Verslag huishoudelijke elektrische installatie op laagspanning en zeer lage spanning**Algemeen:**

Referentie: 007-20260929-06	Datum controle: 29/09/2026
Keurder: 007

Eigenaar: Geeraerts	EAN-code: 541449206001918853
Adres installatie: Gerhees 135, 3945 - Tessenderlo-Ham	Nummer teller(s): 1sag3100161703
Distributienetbeheerder installatie: Fluvius	
Datum uitvoering installatie:	☒ Vóór 01/10/1981 ☒ Tussen 01/10/1981 en 01/06/2020 ☐ Vanaf 01/06/2020
Type:	☒ Wooneenheid ☐ Niet-huishoudelijk ☐ PV ☐ Batterij ☐ Laadpaal

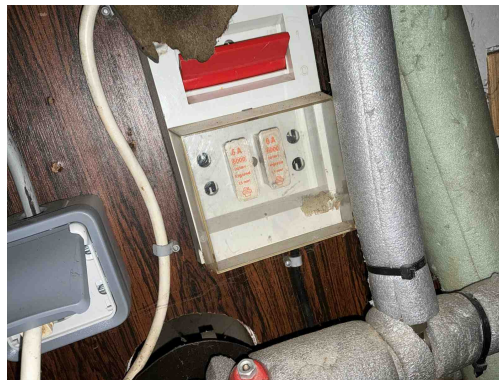
B17 - De voedingsspanning is niet op elk bord vermeld (Boek 1: 3.1.3.3).

Opmerking: Oa elk bord

B18 - Het volgnummer is niet op elk bord vermeld (Boek 1: 3.1.3.3).

Opmerking: Oa elk bord

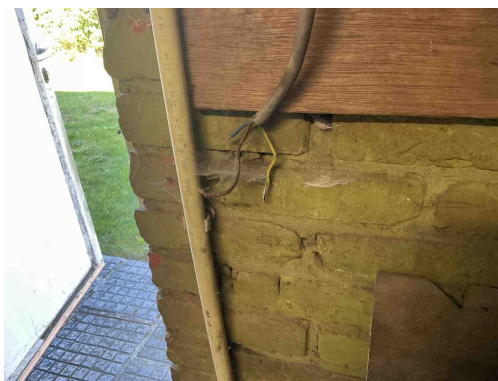
C35 - Er zijn doorverbindingen gemaakt met lusterklemmen; er kon niet aangetoond worden dat deze klemmen geschikt zijn voor de aanwezige spanning, stroom en draadsectie en dat ze "CE" zijn (Boek 1: 1.4.2.1.).

Opmerking: Oa slaapkamer, hal

C26 - De verbindingen zijn niet gebeurd in borden, in aftakdozen, aan de klemmen van contactdozen, schakelaars of in de verlichtingstoestellen (Boek 1: 5.2.6.1).

Opmerking: Oa slaapkamer, hal

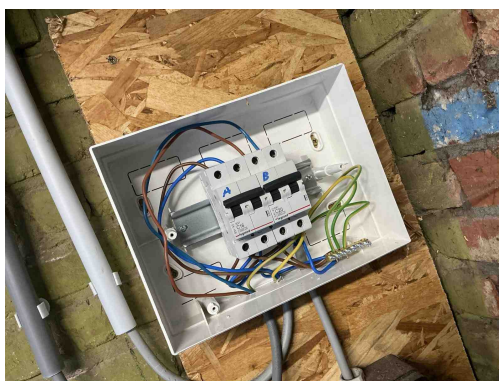
C28 - Niet gebruikte leidingen onder spanning zijn niet op een degelijke manier geïsoleerd of verwijderd (Boek 1: 4.2.1.1).
Opmerking: Oa garage

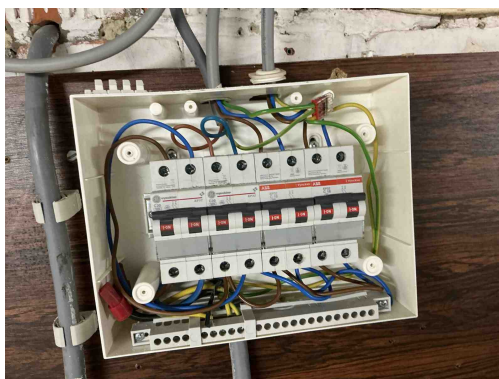
T21 - Het elektrisch materieel is niet geplaatst volgens de voorschriften van de fabrikant/ regels van goed vakmanschap. (Boek 1: 1.4.1.3)
Opmerking: Oa Ophangvijzen

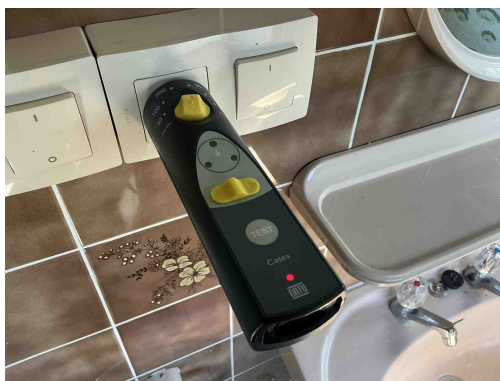
T21 - Het elektrisch materieel is niet geplaatst volgens de voorschriften van de fabrikant/ regels van goed vakmanschap. (Boek 1: 1.4.1.3)

Opmerking: Oa Ophangvijzen

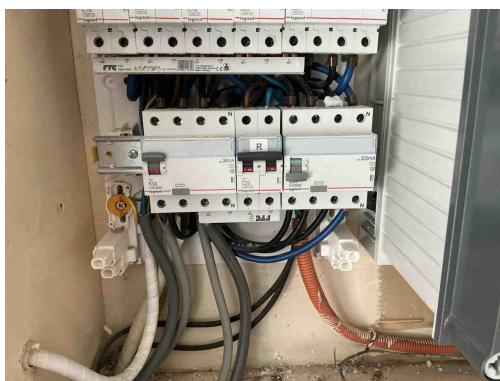
A16 - Er is geen continuïteit van de beschermingsgeleider van de contactdoos (Boek 1: 5.4.3.4).
Opmerking: Oa beneden verdieping

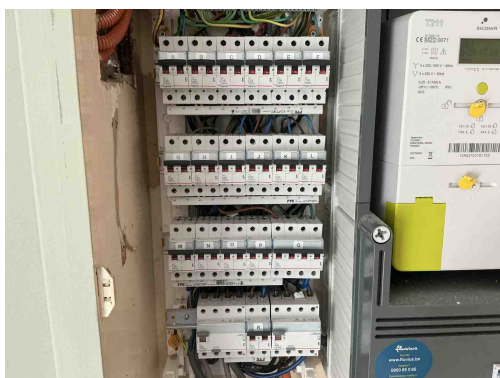
D04 - De hoofddifferentieelstroominrichting is niet verzegelbaar (Boek 1: 4.2.4.3).
